IV TERMO ADITIVO AO TASCSC Nº
001/2020

ANEXO I – PROJETOS

Projeto
REVITALIZAÇÃO - CICLOVIA
RUA DEA COUFAI E AVENIDA GUAIBA - TRECHO 217

Diretoria Técnica
GPTC - Gerência de Planejamento de Trânsito e Circulação
CMS - Coordenação de Mobilidade Sustentável

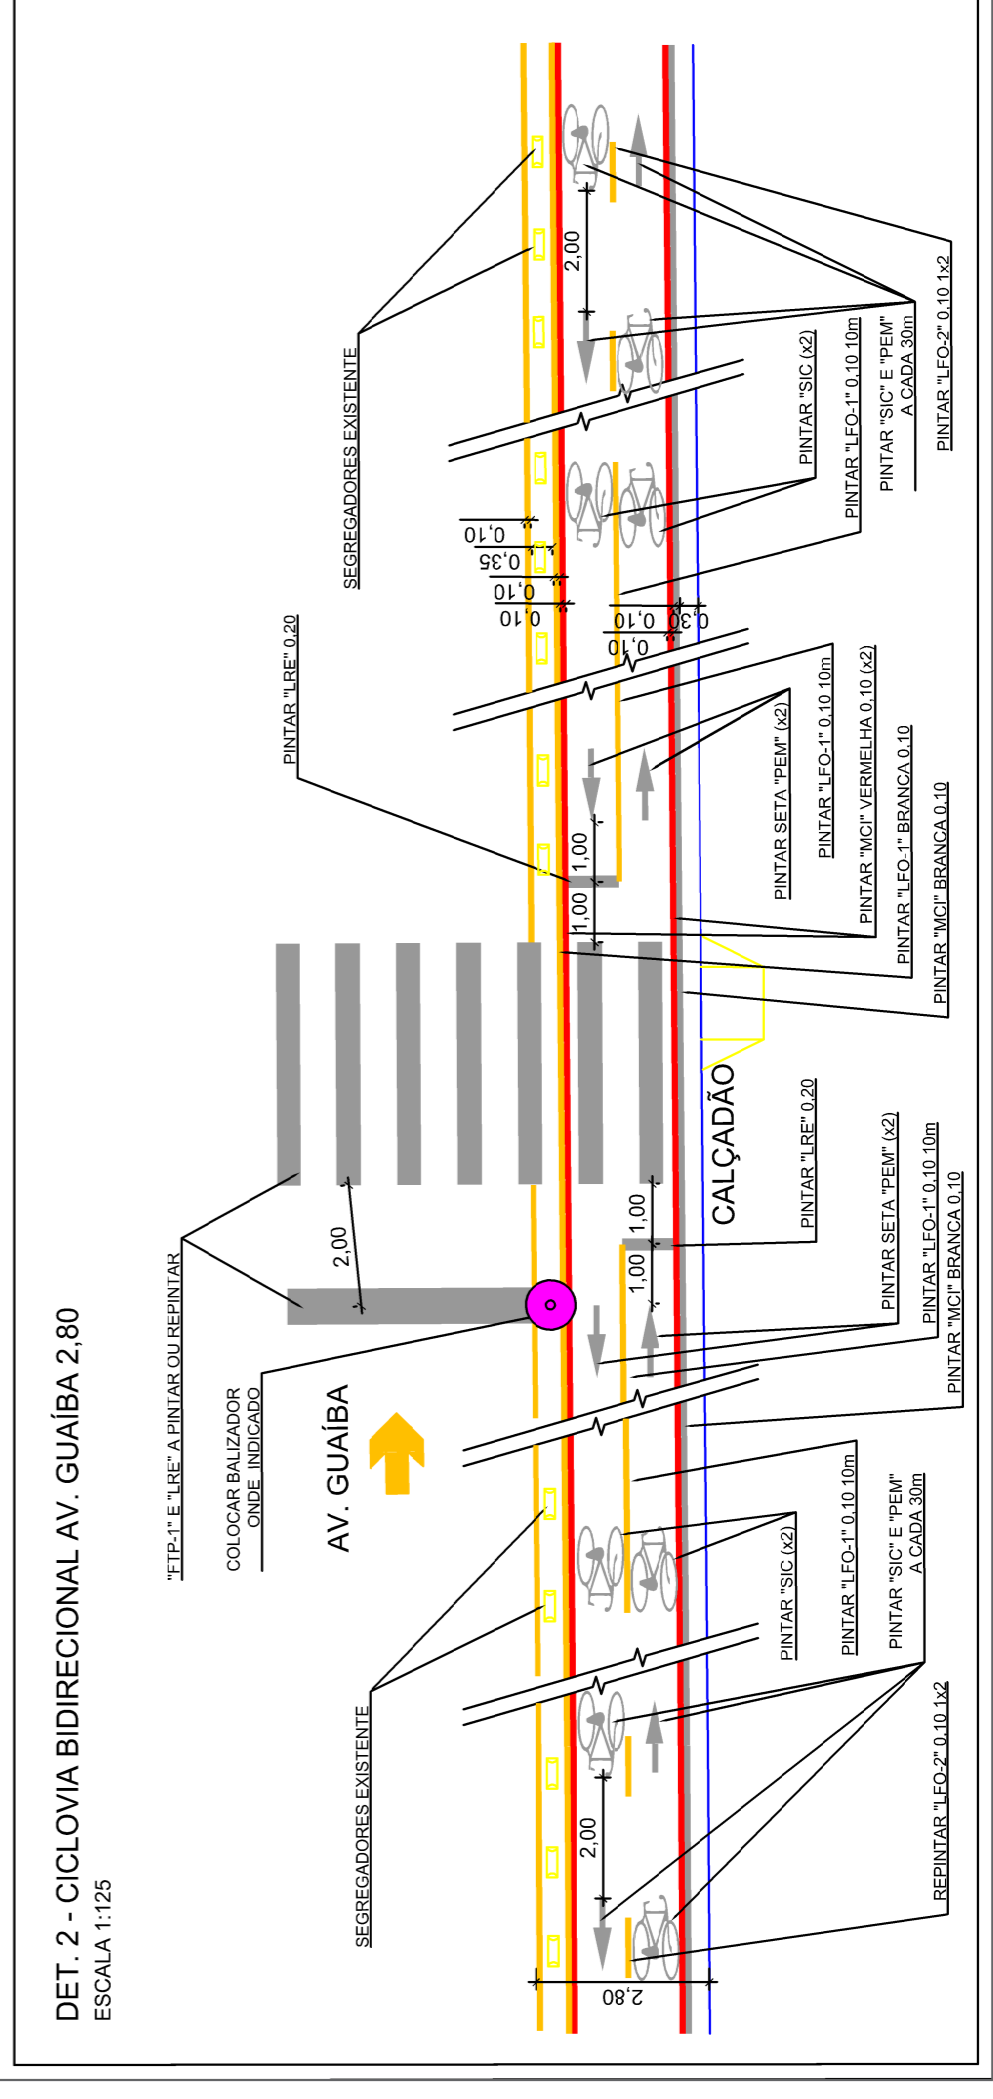
Revisão	Alterações / Histórico	Data	Desenho	Responsável
01	Revisão de LCA e ZPA emenda - Manutenção da largura da calçada de Av. Guaíba de 3,20 para 2,90	28.08	Paula	CMS
02	Abrangência de Projeto de Av. Guaíba - manutenção segregadores existentes	15.08	Paula	CMS
